**ASENTAMIENTO HUMANO DE HECHO Y COSOLIDADO DE INTERÉS SOCIAL
DENOMINADO:**

“COMITÉ PRO MEJORAS DEL BARRIO ONTANEDA ALTA” SEGUNDA ETAPA

**INFORME TÉCNICO EN RESPUESTA A LAS OBSERVACIONES PLANTEADAS POR EL CONCEJO
METROPOLITANO EN PRIMER DEBATE**

REFERENCIA: Oficio Nro. GADDMQ-SGCM-2021-3019-O / Oficio Nro. GADDMQ-DC-RPL-2021-0088-O

Gráfico Nro. 01

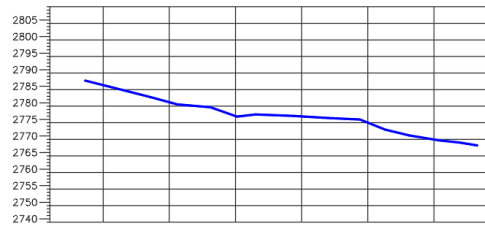
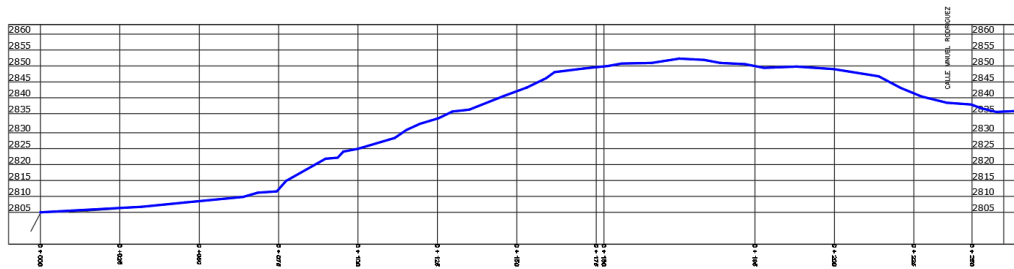
“(...) Se debe certificar que ningún predio supere la pendiente máxima de 45° (...)”

En base al plano que contiene la propuesta del proyecto regularización, se ha podido verificar que ninguno de los 35 lotes que conforman el fraccionamiento, superan los 45° de pendiente, según el corte longitudinal y el corte transversal. (Ver gráfico Nro. 01).

CORTE TRANSVERSAL B - B
 ESCALA H 1: 300
 V 1: 300

CORTE LONGITUDINAL A - A
 ESCALA H 1: 150
 V 1: 150

Gráfico Nro. 02

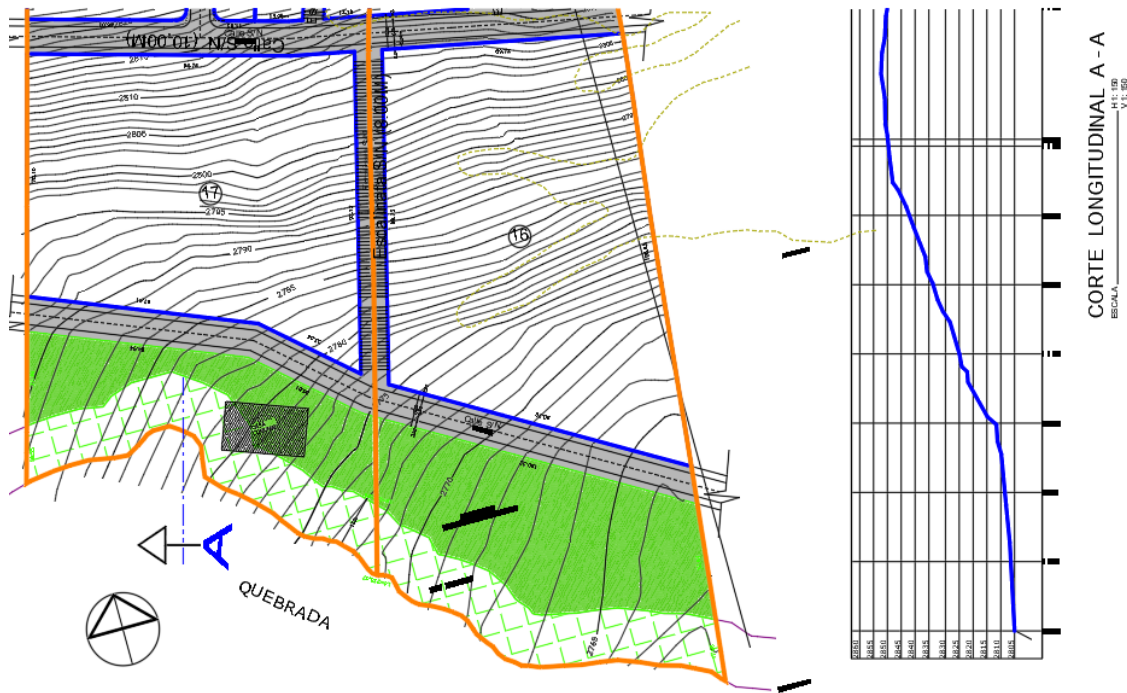
“Revisar que el área verde tiene muchas curvas de nivel, eso quiere decir, que tiene bastantes pendientes, y se deberá revisar la normativa al respecto.”

De acuerdo al corte longitudinal A-A, se puede determinar que el grado de inclinación del área verde se encuentra entre el rango de los 14 y 22 grados, sin que este particular incurra en incumplimiento de la normativa metropolitana, por lo señalado se puede considerar al “área verde” de este asentamiento como un área computable o área útil.
